## Révision n° 2 du Plan Local d'Urbanisme de la commune de Russ

**Commissaire-enquêteur : Mr Joël DURAND**

**Enquête publique du 05 décembre 2019 au 13 janvier 2020**

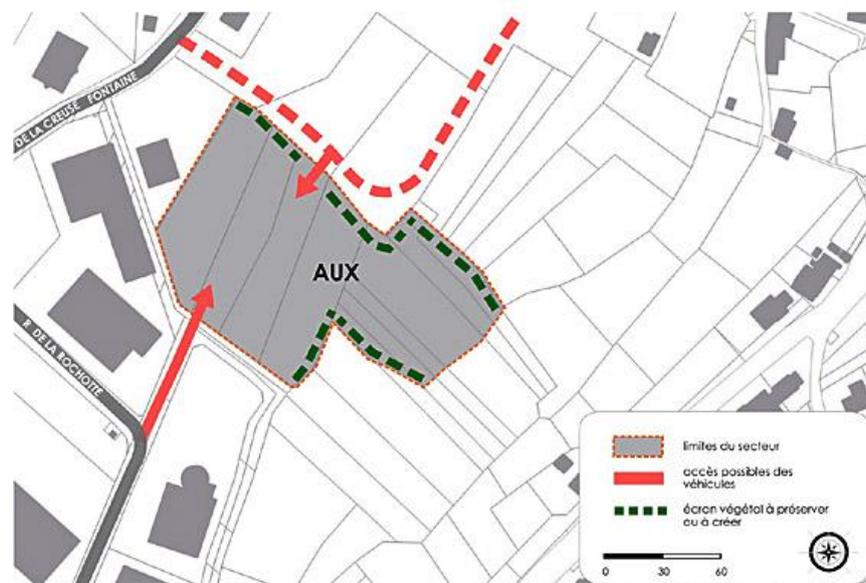
**Commentaire du commissaire-enquêteur :** le secteur est situé dans le prolongement de la rue des Charmilles qui dispose des réseaux d'eau potable et d'assainissement. La justification du site est principalement orientée sur le fait de profiter de l'équipement de cette rue pour la prolonger et par la suite réaliser un bouclage viaire vers la rue d'Obernai, afin d'ouvrir un secteur qui peine à recevoir le trafic de ses résidents compte tenu de l'étroitesse de la voie d'accès (moins de 4 m de large).

**Remarque :** en page 49 de l'analyse urbaine & du potentiel de développement, il est fait mention de 22 logements pour l'intégralité du secteur, soit 1,45 ha. Or la zone **1AU**, disponible pour la construction, n'est que 1,03 ha. Si l'on respecte la densité demandée dans l'OAP le potentiel en logements ne pourra être effectivement que de **15 logements maximum**.

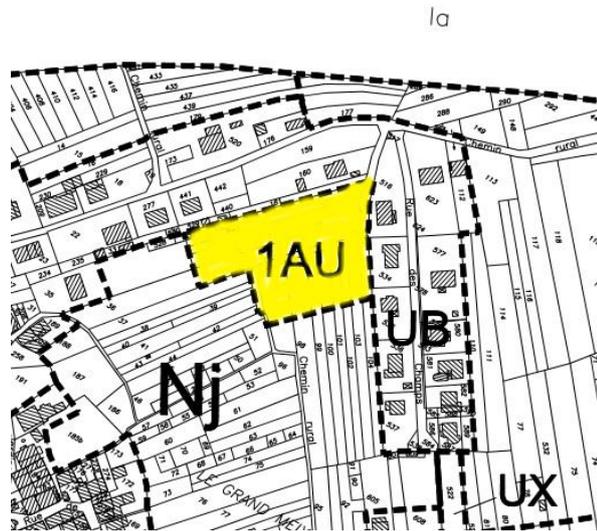
- 4) Proposition d'accroître le périmètre de la zone **1AU** des « Grands Meix » afin de réaliser le bouclage de la voie avec l'amorce existante rue des Champs.

**Commentaire du commissaire-enquêteur** : le bouclage qui avait été proposé par la Sous-préfecture ne résout en rien les problématiques « sécurité » et « engorgement supplémentaire de la rue des Champs ». Les solutions proposées par le maître d'ouvrage qui consistent d'une part à la mise en place d'un phasage avec la construction dans un premier temps de 4 à 5 logements sur la base de la zone **1AU** du PLU en vigueur (voir plan de zonage en page suivante), suivie dans un second temps par l'ouverture d'une seconde phase avec mise en place impérative d'une alternative de circulation est une solution intéressante.

**Réponse du maître d'ouvrage** : la mise en place d'un phasage au sein de la zone **1AU** et traduite dans l'OAP permettra d'échelonner l'urbanisation dans le temps. Il s'agirait donc d'accueillir environ 4 logements dans un premier temps, puis 4 à 5 logements dans un second temps. La rue des Champs peut tout à fait supporter 8 véhicules/jour supplémentaires. A titre comparatif, la rue de la gare supporte 1960 véhicules/jour. La première phase correspondrait à l'emprise de la zone **1AU** du PLU en vigueur.

L'ouverture de la seconde phase serait conditionnée à la mise en place d'une alternative de circulation via la rue du Loup et la piste cyclable en usage mixte sur 300 mètres environ. Les voies d'accès existent, il s'agira simplement de renforcer les aménagements. Parallèlement, une étude de sécurisation sur la rue des Champs pourra être menée : mise en place d'écluse, signalétique, marquage au sol.

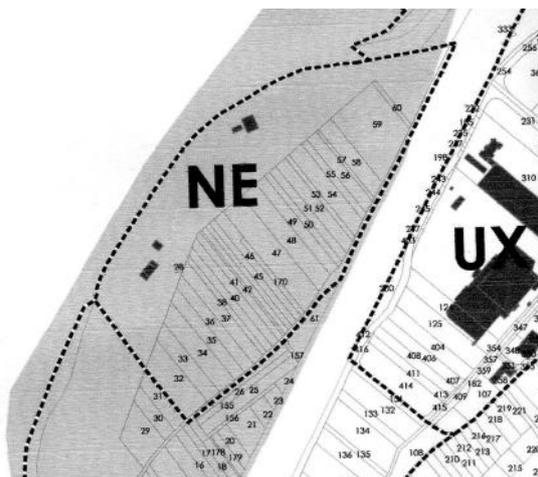
Les justifications apportées dans le rapport de présentation (justifications - page 51), ne portent que sur la nécessité de préserver ces secteurs et aucunement sur celle d'y autoriser de constructions. Ces secteurs **Nj** sont parfois utilisés pour réduire les profondeurs constructibles des zones naturelles et permettre la réalisation d'abris de jardins en fond de parcelle. Dans cette hypothèse, un état des lieux de l'existant et un recensement du besoin devra être conduit.

D'autre part la zone **Nj** représente **7,79 ha** ce qui n'apparaît pas comme un STECAL comme l'exige le code de l'urbanisme. En l'absence de justification ces secteurs devront être reclassés en zone **N**.

**Commentaire du commissaire-enquêteur :** la réponse a été apportée précédemment par le maître d'ouvrage dans son mémoire en réponse, excepté la zone de jardins contiguë à la zone **1AU** des Grands Meix, les autres secteurs **Nj** seront reclassés en zone **N**.

Zonage du PLU révisé

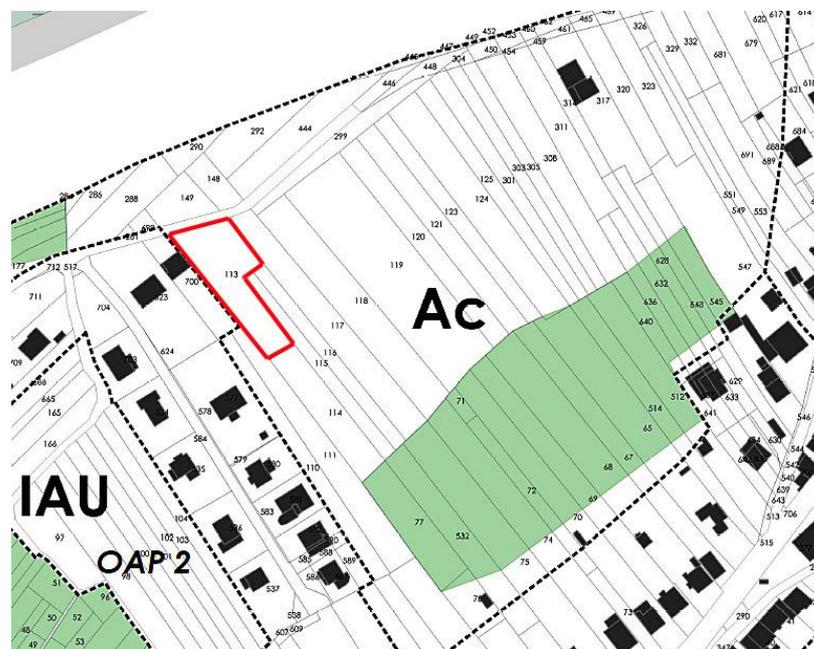
**Courrier n°7 - lettre de Mr Eric Douvier :** remise au commissaire-enquêteur lors de la permanence du 18 décembre 2019. En marge du projet de révision du PLU, cette personne demande le classement de deux parcelles contiguës en zone **1AU** dans l'objectif affiché d'y construire des maisons individuelles (plan de lotissement fourni en annexe du courrier).

**Commentaire du commissaire-enquêteur :** cette demande va effectivement à l'encontre de l'objectif impératif de limiter la consommation foncière. De plus, l'absence de desserte des réseaux ne permet pas en l'état de reclasser cette zone Ac en AU. Avis défavorable, je me range à l'avis du maître d'ouvrage.

**Réponse du maître d'ouvrage :** les parcelles citées ne sont pas desservies par les réseaux d'eau potable, ni d'assainissement. Elles sont situées en discontinuité du tissu principal. Un classement en zone 1AU n'est pas envisageable. La commune est limitée dans ses possibilités de classement en zone à urbaniser. Afin de limiter la consommation foncière, un tel classement n'est pas justifiable.

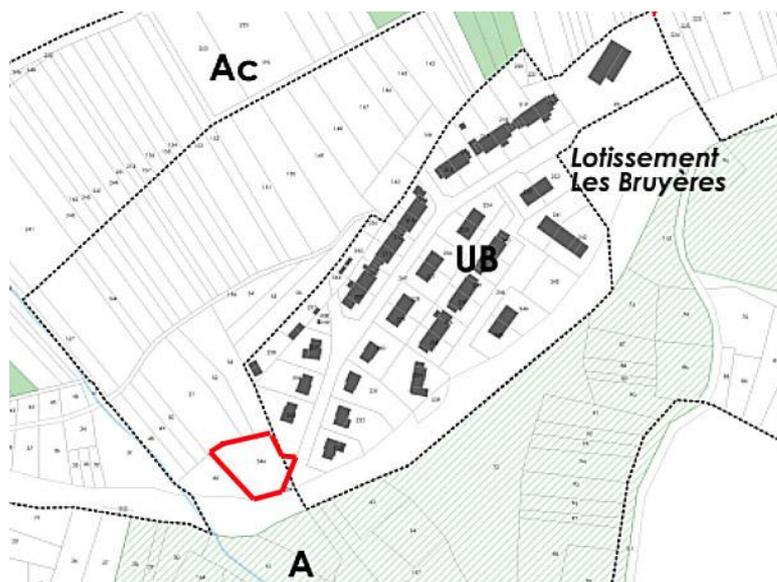
- parcelle n°113 située sur le PLU actuel en zone A et prévue en zone Ac après la révision.

- parcelle n° 546 (joutant le lotissement les Bruyères) située sur le PLU actuel en zone A et maintenue en zone A après la révision.

**Réponse du maître d'ouvrage :** même réponse que précédemment s'agissant de la parcelle n° 113. Concernant la parcelle n° 546, la loi Montagne ainsi que le SCoT de la Bruche, ne permettent pas le développement des « écarts ». Le secteur fait face à des problèmes d'alimentation en eau potable réguliers.

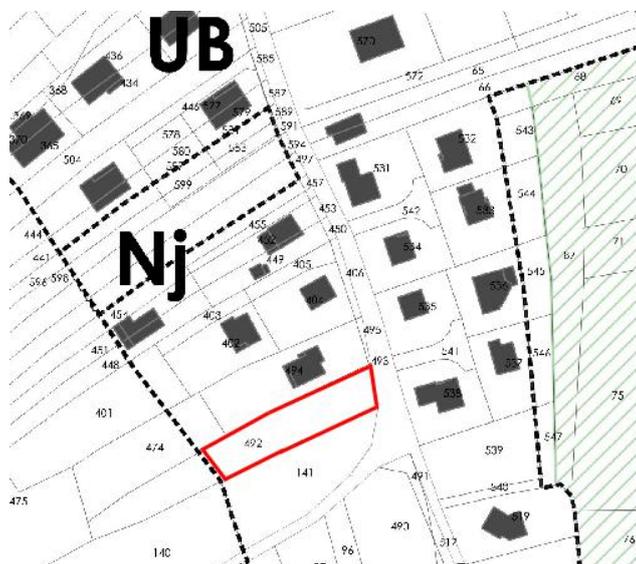
**Observation n°1 en page 3 du registre - Mme Spielmann** : propriétaire de trois parcelles dans la zone 1AU des « Grands Meix », cette personne est favorable au projet en précisant qu'il y aurait un moyen de créer une autre sortie par derrière le presbytère, quitte à installer une signalisation pour réguler la circulation, au demeurant peu importante. Elle est d'autant plus favorable au projet qu'actuellement ses terrains servent de dépotoir et qu'une déviation est possible via les parcelles (99 et 100) de Mr Roland Erb qui a donné son accord.

S'agissant de la sécurité, Mme Spielmann considère que les observations évoquées dans ce domaine par les riverains de la rue des Champs sont « de la bêtise ». Mme Spielmann fait remarquer que la construction du City game génère aussi de la circulation (parents accompagnant les enfants) et, je cite, « que le bruit des ballons, je l'entends depuis chez nous et le lendemain les ouvriers communaux ramassent les cannettes ».

**Commentaire du commissaire-enquêteur** : le maître d'ouvrage a proposé une autre option, moins coûteuse, pour désengorger la rue des Champs en se positionnant sur une alternative de circulation via la rue du Loup et la piste cyclable en usage mixte sur 300 mètres environ : « les voies d'accès existent, il s'agira de renforcer les aménagements ».

**Réponse du maître d'ouvrage** : la liaison proposée est envisageable, mais son aménagement serait très coûteux pour les colotis. Si une telle option est choisie, il s'agira de revoir entièrement la limite de zone 1AU.

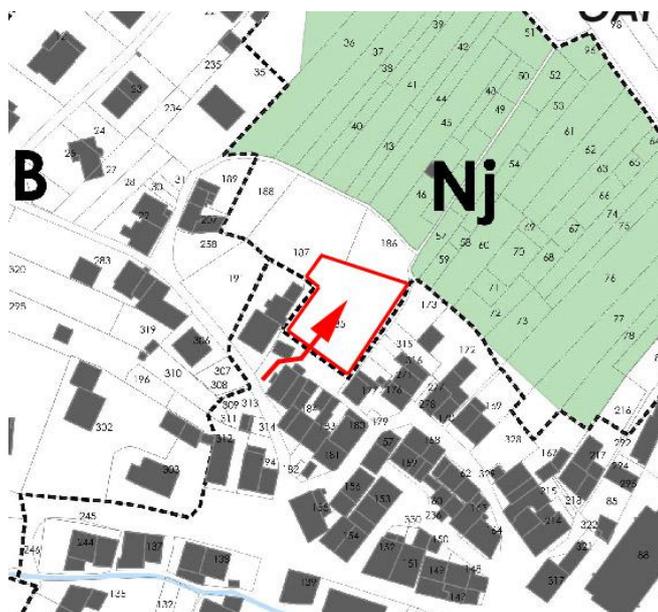
**Observation n°2 en page 4 du registre** : cette observation concerne la parcelle 492 (voir plan de zonage page suivante) et plus particulièrement l'article UB 2 du règlement écrit (page 22) qui précise dans son paragraphe - alinéa 1 - que l'implantation des constructions par rapport aux limites séparatives ne peut être inférieure à 3 mètres. Le propriétaire de cette parcelle, dont une partie se trouve en zone UB, se positionne contre cette règle qui empêche la vente de ce terrain, dont la largeur maximale est de 13,03 mètres réduisant de facto la capacité constructible sur la parcelle, voire l'impossibilité de construction.

**Commentaire du commissaire-enquêteur :** dans son deuxième paragraphe, alinéa 1 (en page 22), le règlement précise bien que la distance sur limite ne peut être inférieure à trois mètres, « à l'exception de bâtiments jointifs ou de maisons en bande ».

**Réponse du maître d'ouvrage :** l'article UB2 comprend des règles dérogatoires autorisant la construction sur limite dans le cadre d'opérations groupées ou de maisons en bande.
